BOLLETTINO - BULLETIN

GRUPPO • GROUP	6
NR • NO	109
DATA • DATE	11-18

MODELS: SA 9000 Blower - AT 900 Mistblower

SUBJECT: Crankshaft with metric thread

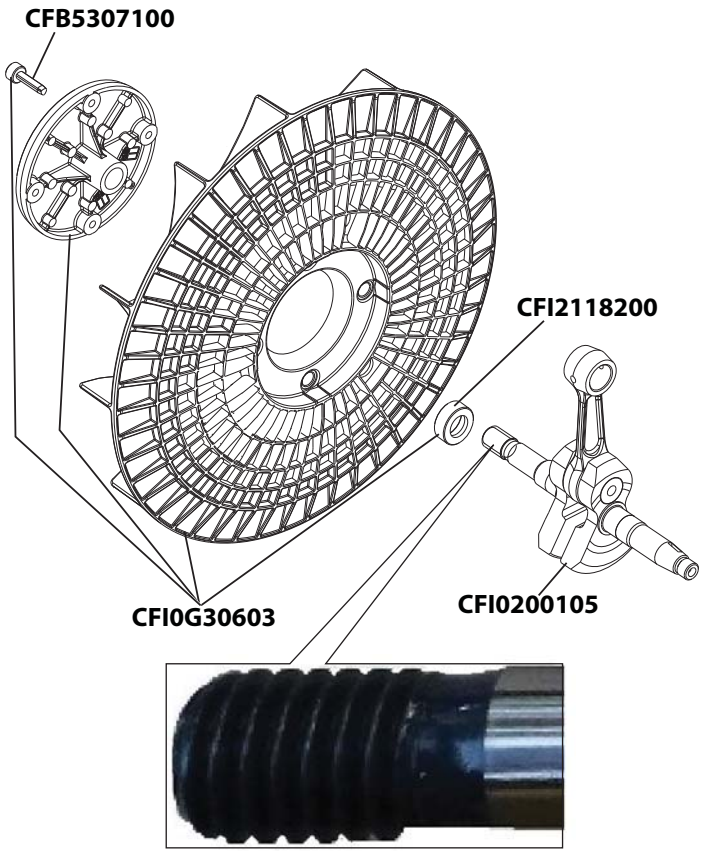
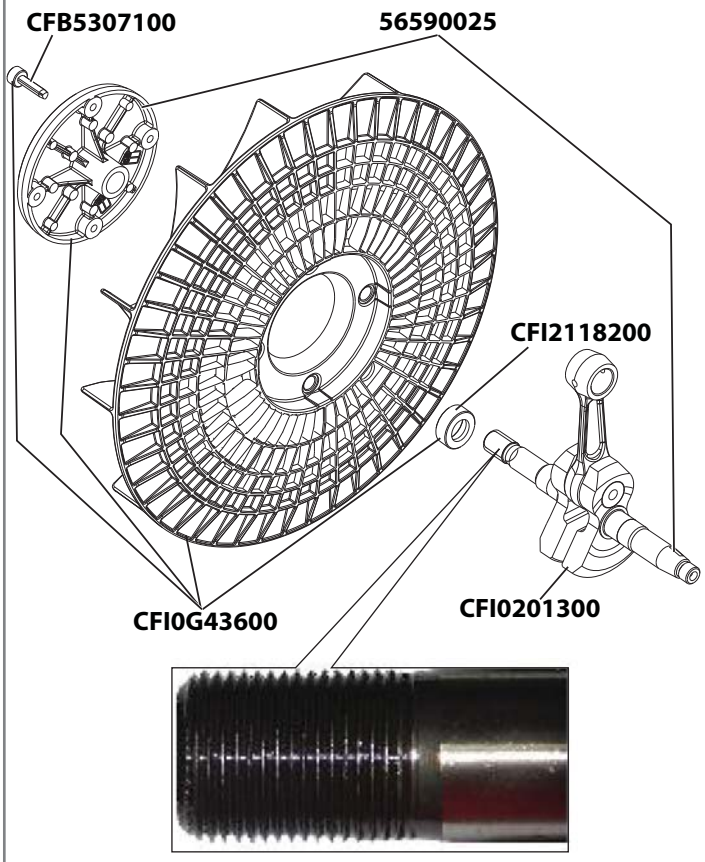
DESCRIPTION: Product improvement. Introduced a new crankshaft with metric thread. Changed the fan hub

INTERCHANGEABILITY: Yes, using kit pn 56590025

PARTS AVAILABILITY: The premodified parts will continue to be available, with the exception of the crankshaft, which will be supplied up to stock depletion

CUT-IN DATE: *(SA 9000)* 17/10/18, SN 5448420001; *(AT 900)* 18/10/18, SN 5438420001

SUBJECT: Crankshaft with metric thread

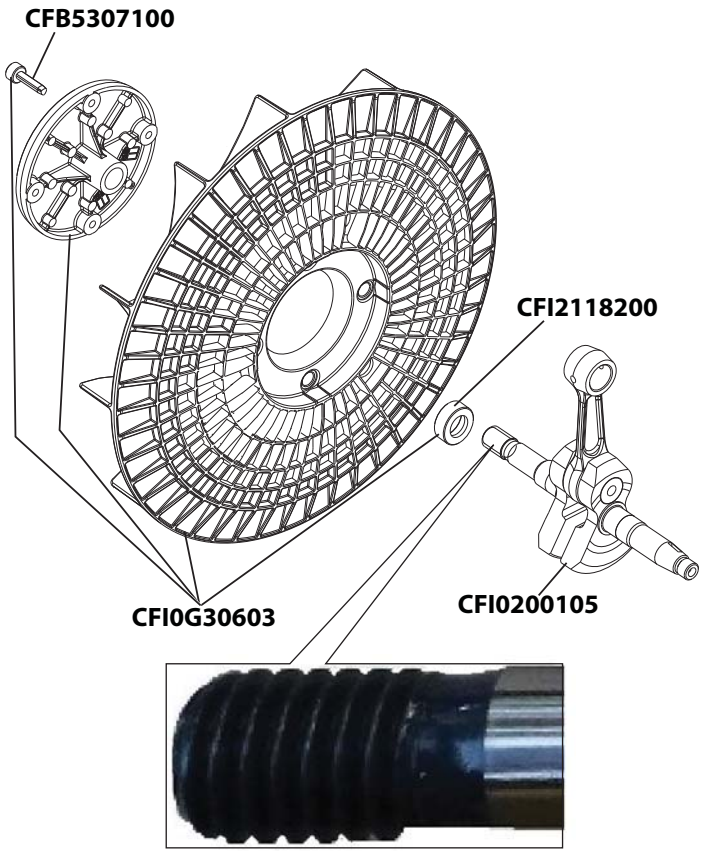
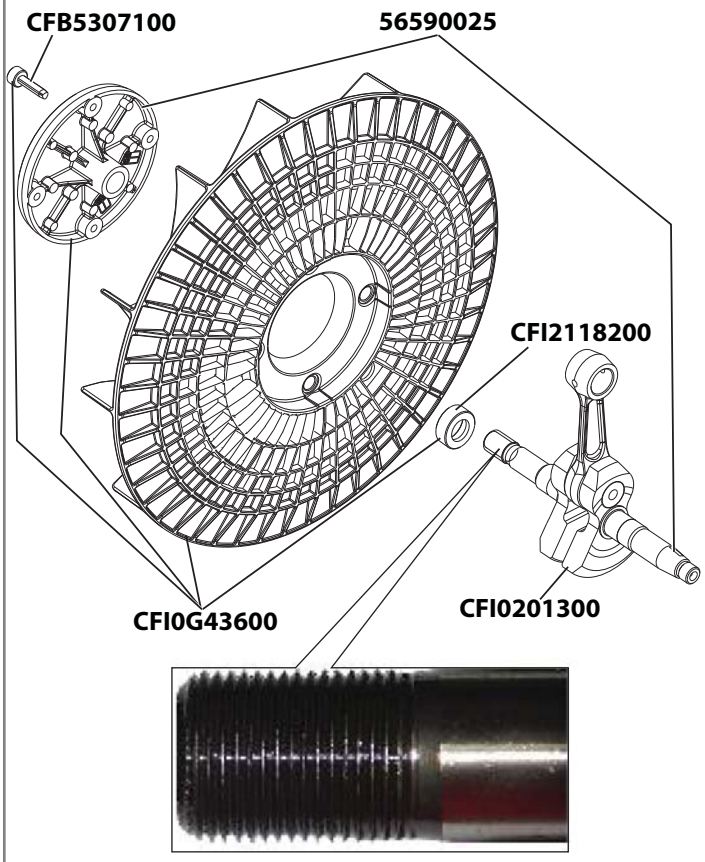
DESCRIPTION: Product improvement. Introduced a new crankshaft with metric thread. Changed the fan hub

INTERCHANGEABILITY: Yes, using kit pn 56590025

PARTS AVAILABILITY: The premodified parts will continue to be available, with the exception of the crankshaft, which will be supplied up to stock depletion

CUT-IN DATE: *(SA 9000)* 17/10/18, SN 5448420001; *(AT 900)* 18/10/18, SN 5438420001

SUBJECT: Crankshaft with metric thread

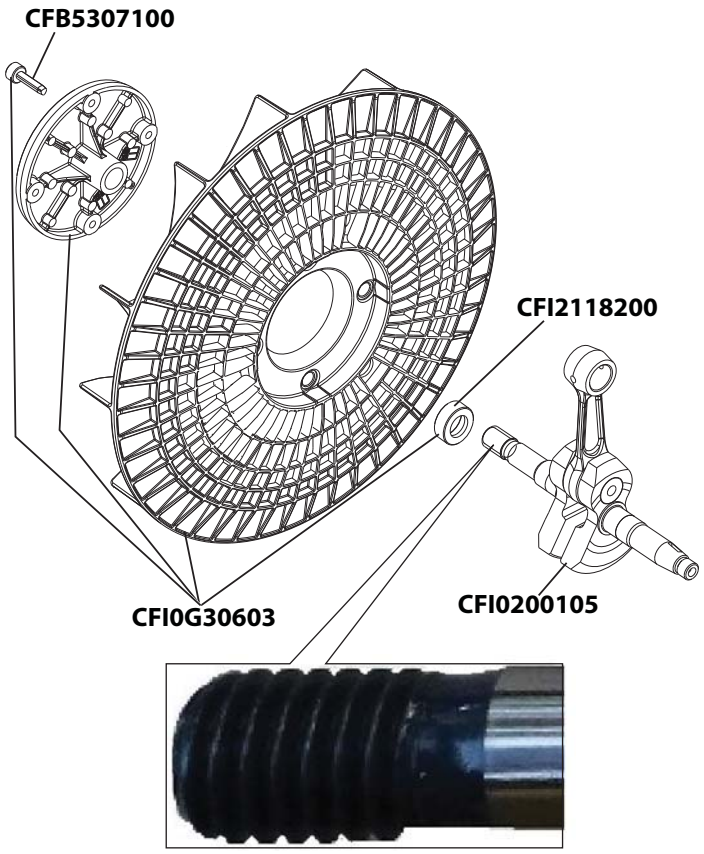
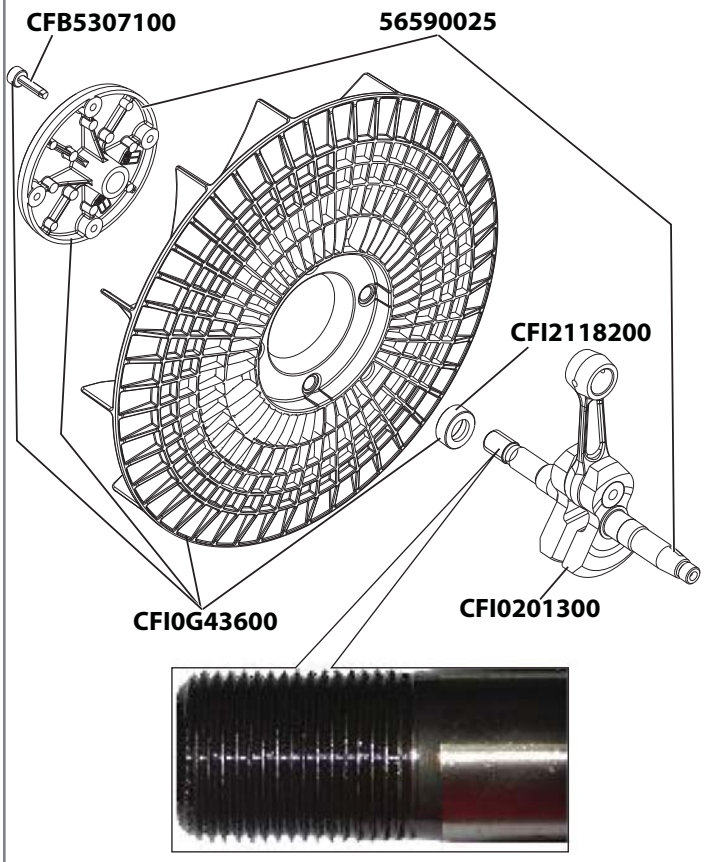
DESCRIPTION: Product improvement. Introduced a new crankshaft with metric thread. Changed the fan hub

INTERCHANGEABILITY: Yes, using kit pn 56590025

PARTS AVAILABILITY: The premodified parts will continue to be available, with the exception of the crankshaft, which will be supplied up to stock depletion

CUT-IN DATE: *(SA 9000)* 17/10/18, SN 5448420001; *(AT 900)* 18/10/18, SN 5438420001

SUBJECT: Crankshaft with metric thread

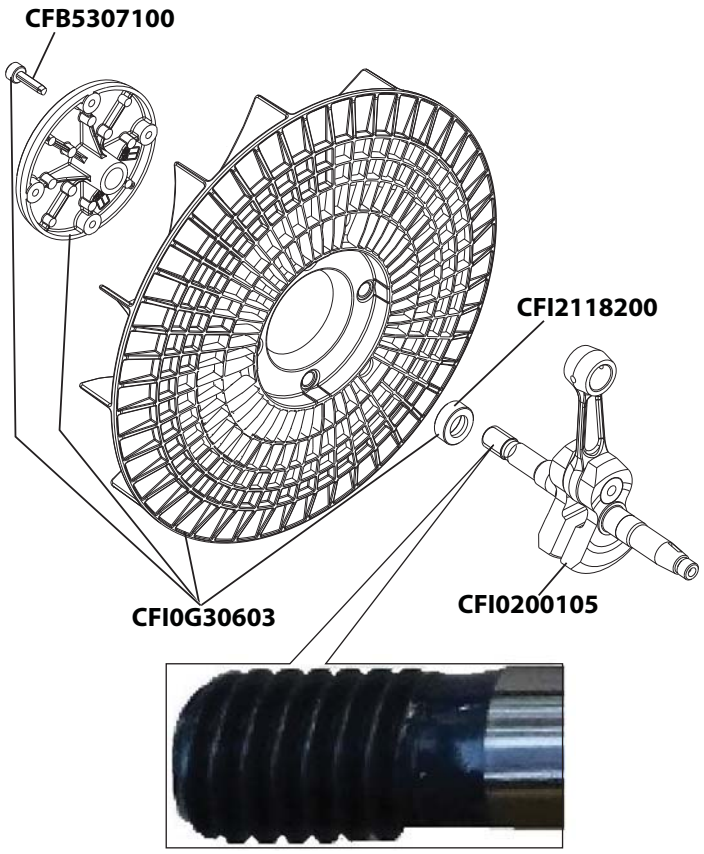
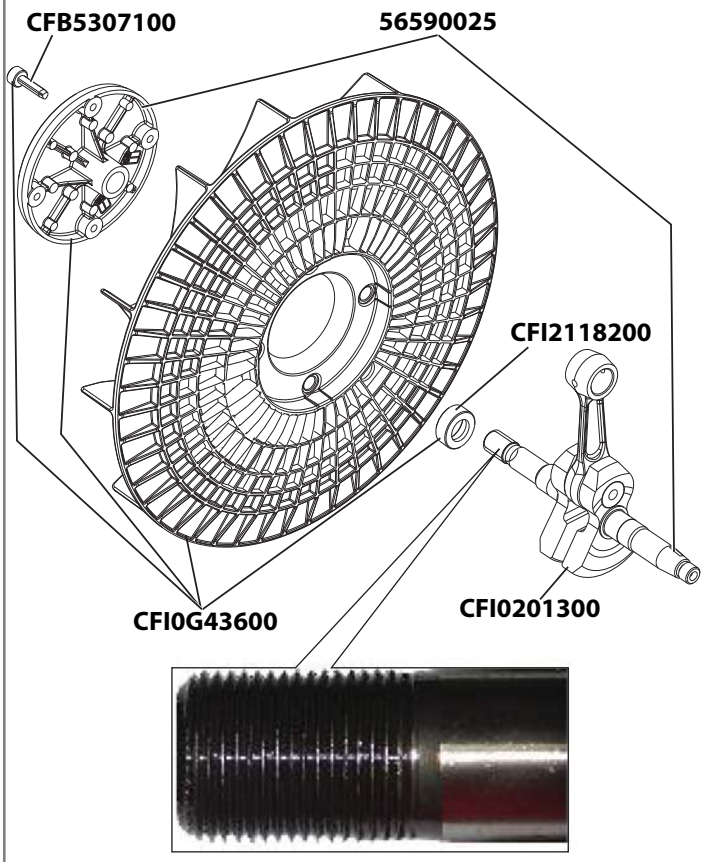
DESCRIPTION: Product improvement. Introduced a new crankshaft with metric thread. Changed the fan hub

INTERCHANGEABILITY: Yes, using kit pn 56590025

PARTS AVAILABILITY: The premodified parts will continue to be available, with the exception of the crankshaft, which will be supplied up to stock depletion

CUT-IN DATE: *(SA 9000)* 17/10/18, SN 5448420001; *(AT 900)* 18/10/18, SN 5438420001

SUBJECT: Crankshaft with metric thread

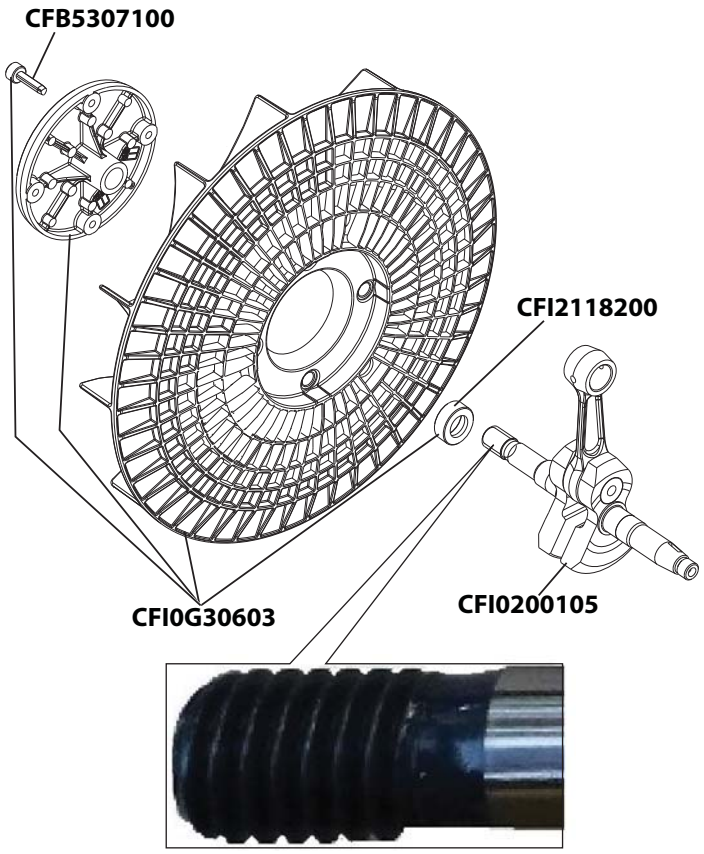
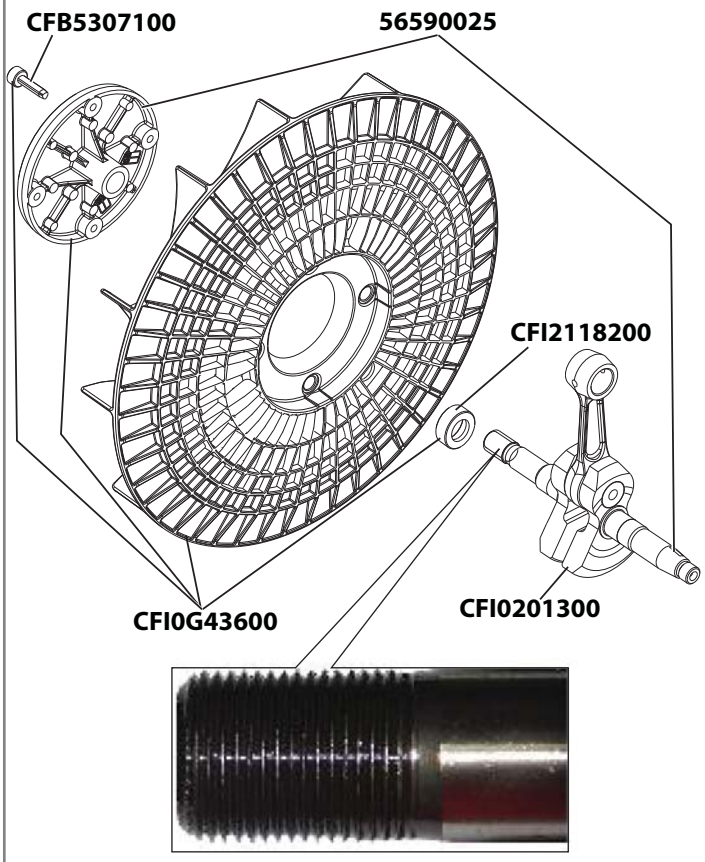
DESCRIPTION: Product improvement. Introduced a new crankshaft with metric thread. Changed the fan hub

INTERCHANGEABILITY: Yes, using kit pn 56590025

PARTS AVAILABILITY: The premodified parts will continue to be available, with the exception of the crankshaft, which will be supplied up to stock depletion

CUT-IN DATE: *(SA 9000)* 17/10/18, SN 5448420001; *(AT 900)* 18/10/18, SN 5438420001

SUBJECT: Crankshaft with metric thread

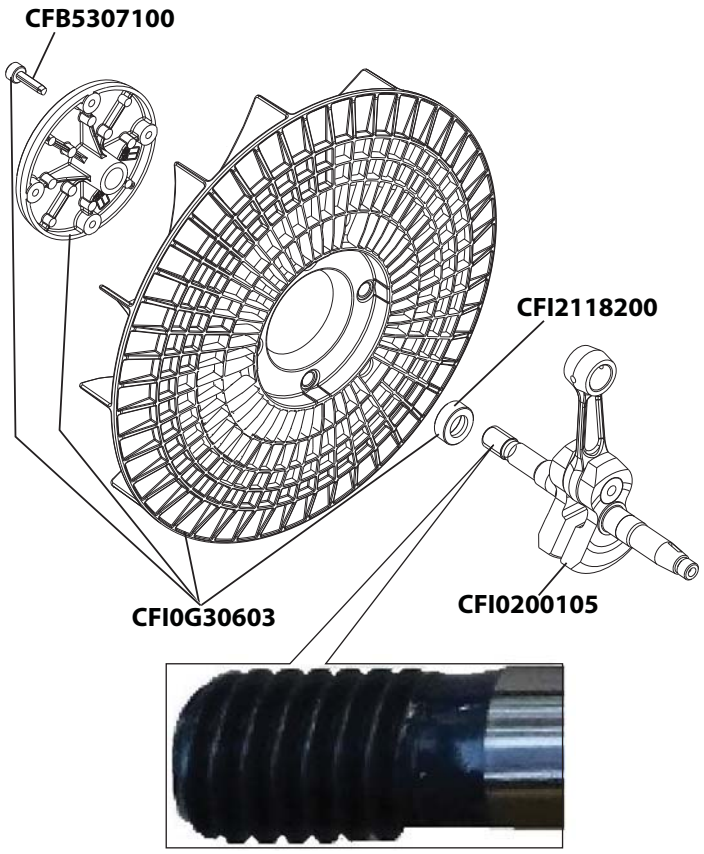
DESCRIPTION: Product improvement. Introduced a new crankshaft with metric thread. Changed the fan hub

INTERCHANGEABILITY: Yes, using kit pn 56590025

PARTS AVAILABILITY: The premodified parts will continue to be available, with the exception of the crankshaft, which will be supplied up to stock depletion

CUT-IN DATE: *(SA 9000)* 17/10/18, SN 5448420001; *(AT 900)* 18/10/18, SN 5438420001
